## Produktkonsolidierung RIDERSERIES RCI Relais

Art der Maßnahme: ☒ PCN ☐ PDN ☒ Kurzfristige Aktion (<6 Monate)

### Varianten ohne Prüftaste:

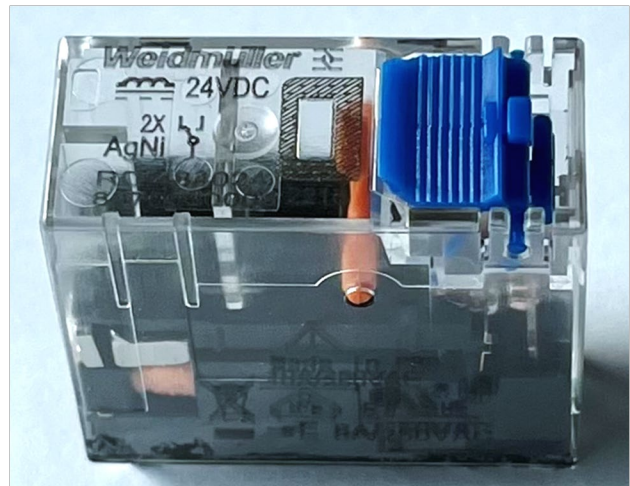
- Umstellung der Bedruckung von Tampondruck auf Laserdruck
- Farbliche Kennzeichnung der Spulenspannung:
  - o Entfällt bei den Varianten ohne Prüftaste
  - o Erfolgt über die Farbe der Prüftaste bei den Varianten mit Prüftaste (AC: rot / DC: blau)

Die Anpassung hat keine Auswirkungen auf die Performance oder die technischen Daten der Produkte. Es handelt sich ausschließlich um eine visuelle Anpassung.
